## Participatie over ontwerp brug en busbaan HOV-verbinding Noordwijk-Schiphol Noord-Hollandse deel

Januari – december 2021

### Omgeving nauw betrekken bij uitwerking ontwerp

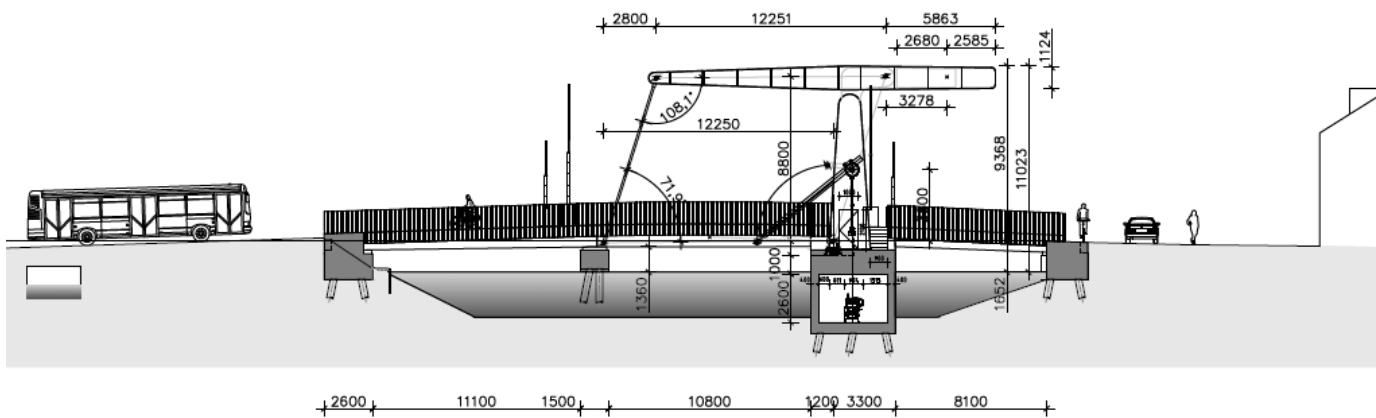
Veel reacties gaan over de hoogte van de brug, de doorvaarthoogte en de breedte van de brug. De hoogte van de brug is afhankelijk van de doorvaarthoogte en het ontwerp van de brug. De hoogte van de brug inclusief balanspriemen (de balanspriemen zorgen voor de balans bij het openen en sluiten van de brug) is ongeveer 12 meter. Zie de figuur verderop. De doorvaarthoogte van de brug wordt afgestemd op het aantal brugopeningen en is afhankelijk van de frequentie van de bus. De hoogte van de brug bepaalt de verhoging van de Ringdijk en de Hillegommerdijk. De partners hebben nu op ambtelijk niveau afgesproken om te onderzoeken of een doorvaarthoogte van 1,25 Maatgevende Hoogwaterstand (MHW) ook mogelijk is. De besluitvorming hierover is onderdeel van het Provinciaal Inpassingsplan.

De breedte van de brug is afhankelijk van de eisen over de veiligheid en doorstroming van het verkeer. In het onderstaande beeld zijn de maten van de brug te zien. De wegbreedte (inclusief fietspad en voetpad) is 17,50 meter.
